10			
9			
8			
7			
6			
5			
4	Émission pour addenda 01	2024-03-22	L.C
3	Émission pour appels d'offres	2024-03-04	L.C
2	Émission 100%	2023-02-16	L.C
1	Émission 60%	2023-01-11	L.C

École Secondaire Évangéline
11845 Bd de l'Acadie, Montréal, QC H3M 2T4
Remplacement du plancher du gymnase

PLAN DE DÉMOLITION DES FINIS

PLAN DE CONSTRUCTION

1 PLAN DE REZ DE CHAUSSÉE
D-A801 1:100

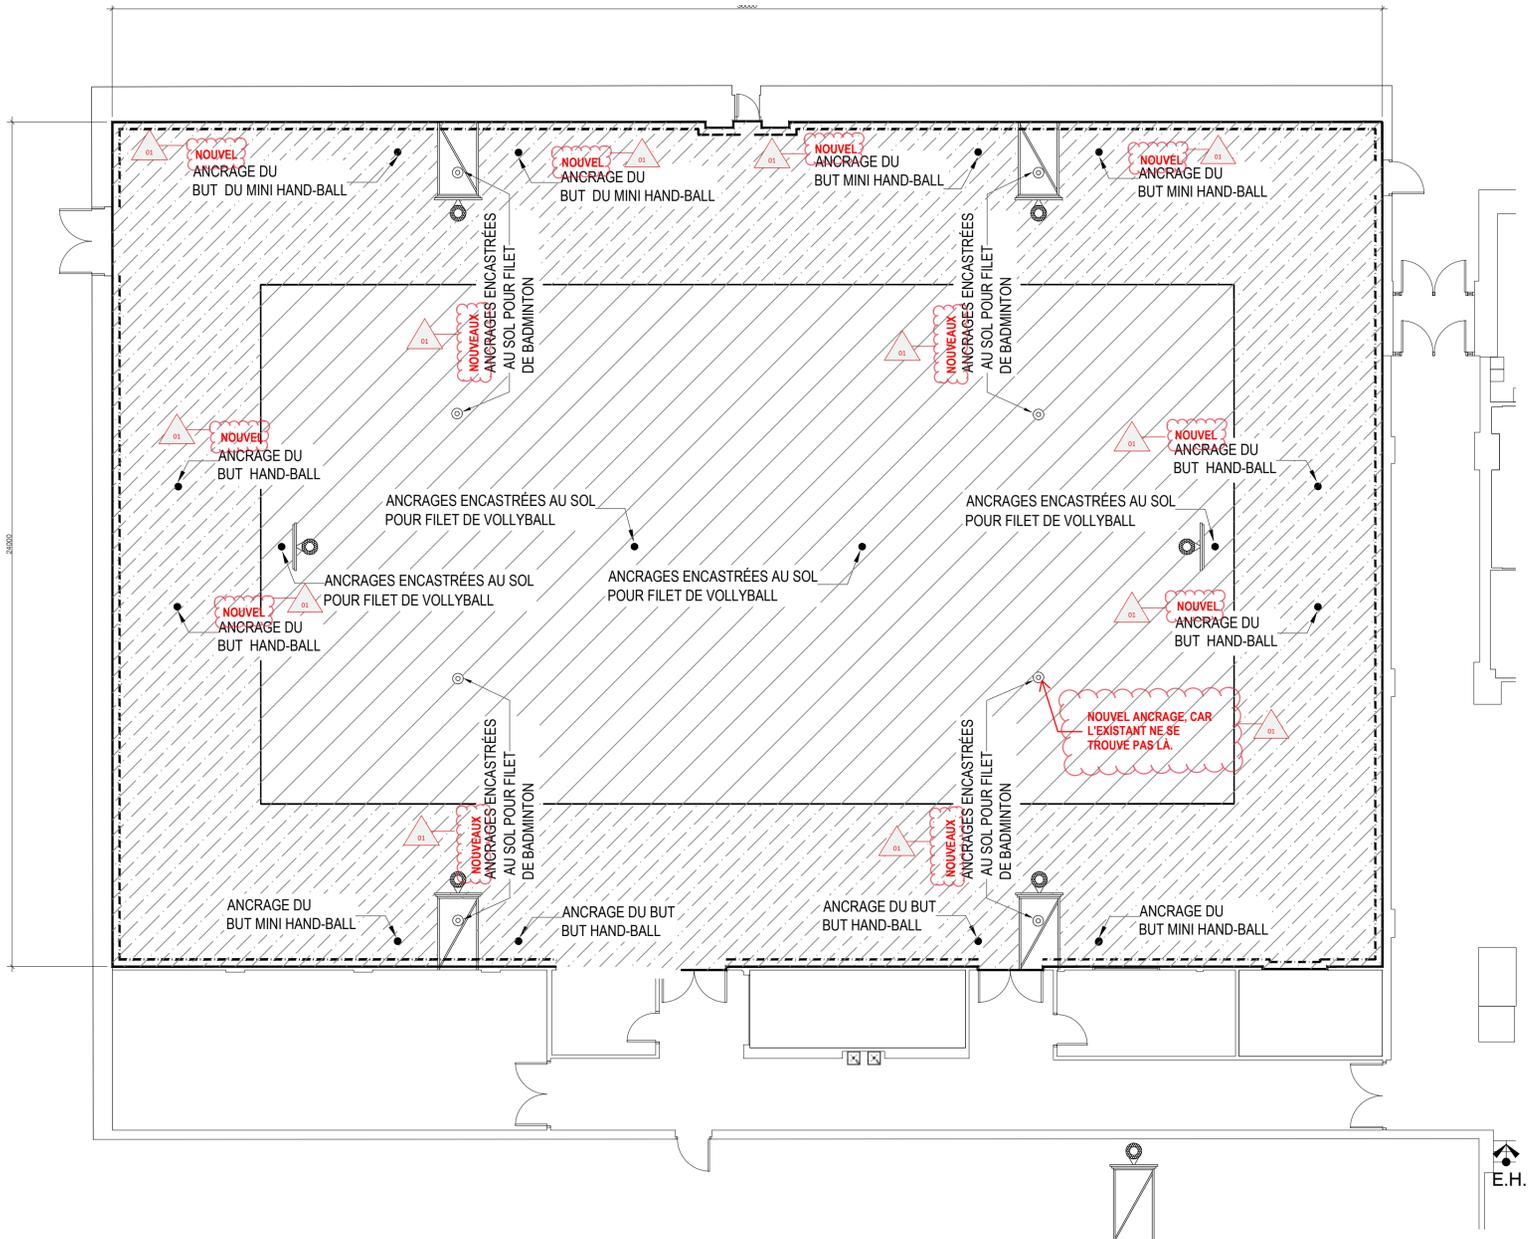
1. TOUS LES TRAVAUX DANS LE BÂTIMENT EXISTANT DOIVENT RESPECTER LES EXIGENCES AU DEVIS - GESTION DES CONTAMINANTS. CONSULTER CE DEVIS AFIN D'UTILISER LES OUTILS SPÉCIFIQUES ET DÉTERMINER LES COMPÉTENCES REQUISES AFIN D'EFFECTUER LES TRAVAUX.
2. ~~TOUS LES ANCRAGES AU PLANCHER SONT À CONSERVER SAUF INDICATION CONTRAIRE.~~
3. TOUS LES ANCRAGES AUX SOL SONT À PROTÉGER DURANT TOUTE LA DURÉE DES TRAVAUX
4. LORSQUE IL EST DEMANDÉ D'ENLEVER LES FINIS DE PLANCHER, ENLEVER TOUS LES MATÉRIAUX DE JUSQU'AU BÉTON;
5. SUITE AU RETRAIT DES FINIS DE PLANCHER EXISTANTS, SCARIFIER ET/MEULER AFIN DE PRÉPARER LA SURFACE DE LA DALLE DE BÉTON EXISTANTE POUR RECEVOIR LE NOUVEAU FINI SELON LES RECOMMANDATIONS DU MANUFACTURIER;
